改善箇所説明図

改善の内容

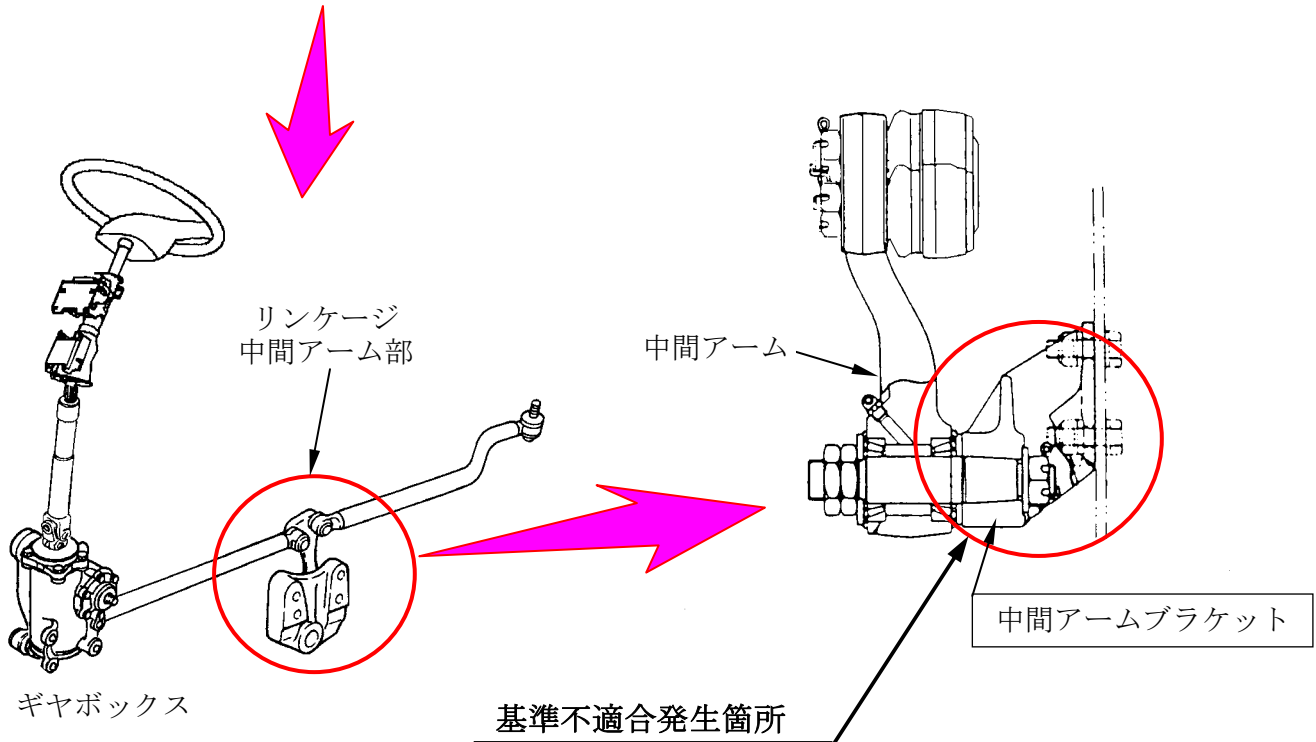
かじ取装置のリンケージ中間アームブラケットの強度が不足しているものがある。そのため、そのまま使用を続けると当該ブラケットに亀裂が発生し、最悪の場合、ブラケットが破損してハンドル操作ができなくなるおそれがある。

暫定措置として、全車両、中間アームブラケットを点検し、亀裂が入っているものは新品に交換する。
なお、恒久対策が準備でき次第、速やかに恒久対策を実施する。

識別：中間アームブラケット側面に白色ペイントを塗布する。
